EXTRAIT DU REGISTRE  
DES DELIBERATIONS DU CONSEIL MUNICIPAL  
DE LA COMMUNE DE RISOUL

**Objet : Approbation de la révision « allégée » n°3 du Plan Local d'Urbanisme (PLU)**

REVISION ALLEGEE n°3  
DU PLAN LOCAL  
D'URBANISME

**[ANNEXE DES MODIFICATIONS  
APPORTEES SUITE A LA REUNION  
D'EXAMEN CONJOINT AVEC LES  
PERSONNES PUBLIQUES  
ASSOCIEES, A L'ENQUETE  
PUBLIQUE ET A LA CORRECTION  
D'ERREURS MATERIELLES]**

### Secteur Usme3 – Hébergement de type de tourisme et hôtellerie

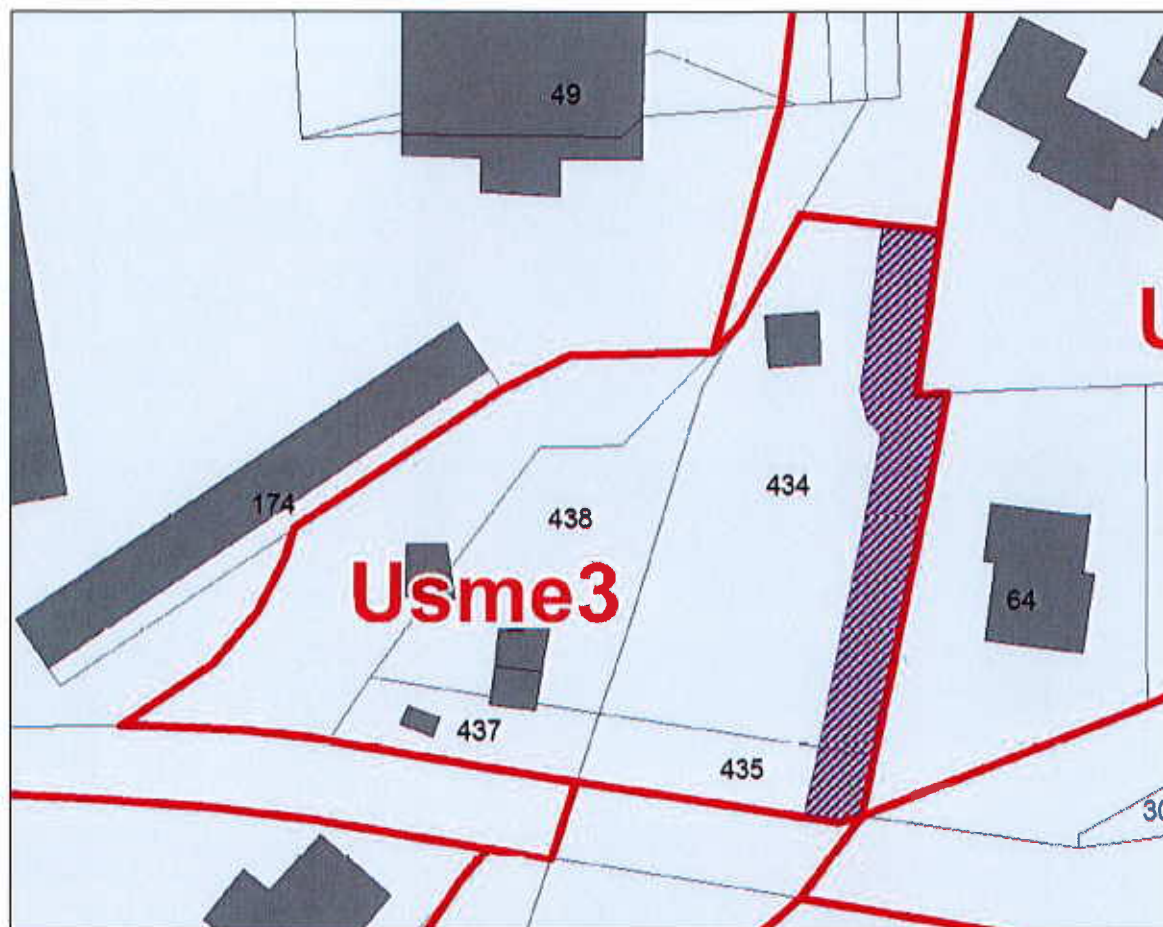
Le projet respectera une distance de 3 mètres par rapport aux limites séparatives soit une distance d'au moins 10 mètres avec le bâtiment le plus proche du projet de construction de l'hôtel résidence les Soracs

Cette distance prend en compte la largeur du chemin piétonnier existant (3m)

Cette distance, devrait être revue à 6 mètres, cela me semble être un juste compromis. Les bâtiments du secteur USME2 sont implantés à minima à 7 m de leur limite séparative, ce qui a pour conséquence un espace minimum de 14 mètres entre les bâtiments. C'est pourquoi, la distance de recul de 6 mètres me semble être cohérente et respecter l'harmonie paysagère du secteur.

Suite à l'avis émis par le commissaire enquêteur, la commune a souhaité conserver sa règle de retrait de 3m minimum par rapport aux limites séparatives mais a souhaité imposer une marge de recul de 6m par rapport aux limites séparatives Est de la zone Usme3.

En ce sens, le chemin piétonnier est préservé et une distance minimale de 6m par rapport aux limites séparatives assurent un respect de l'harmonie paysagère du secteur.

- « **Une bande de recul de 6m imposée par rapport aux limite séparatives latérales Est en application de l'article L151-18 du code de l'urbanisme.** »
- « **Par rapport à l'alignement des voies et emprises publiques (et voies ouvertes à la circulation du publique) :** » (Cet ajout à également été reporté en zone Ns, zone concernée elle aussi par la présente révision allégée)
- « **En Usme3, les bâtiments devront être implantés à un minimum de 3 mètres des limites séparatives sauf si une marge de recul est imposée sur le document graphique.** »

De plus, le règlement graphique intègre la bande de recul de 6m sur l'ensemble des plans :

Bande de recul de 6m imposée par rapport aux limites séparatives latérales

**Garages et Locaux commerciaux privés resteront-ils en zones Usce4 :**

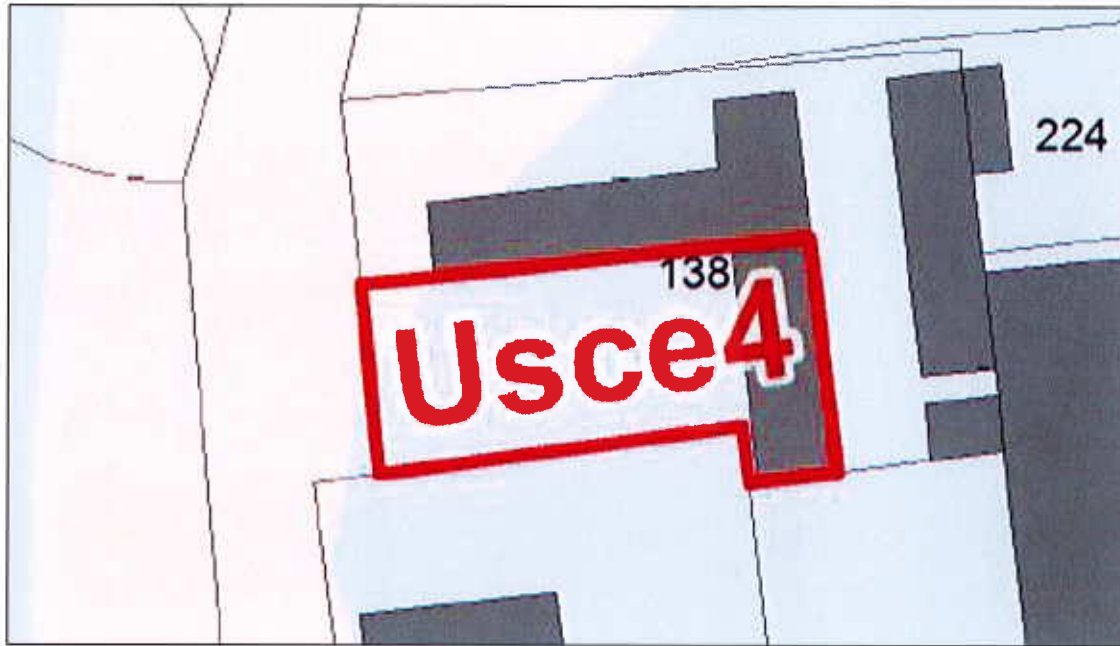
Oui ces locaux seront intégrés à la nouvelle zone Usce4. Le règlement de cette zone Usce4 prendra en compte ces locaux existants pour éviter tout litige futur

Autre possibilité, serait de redéfinir la zone Usce4 sur le tonnement foncier du projet de la maison médicale exclusivement.

Les propriétaires ne souhaitent pas que le règlement de la zone Usce4 soit plus restrictif à leur égard. Ils souhaitent le maintien des destinations existantes (garages et commerces)

La zone Usce4 est donc redessinée et son emprise est diminuée comme ci-dessous :
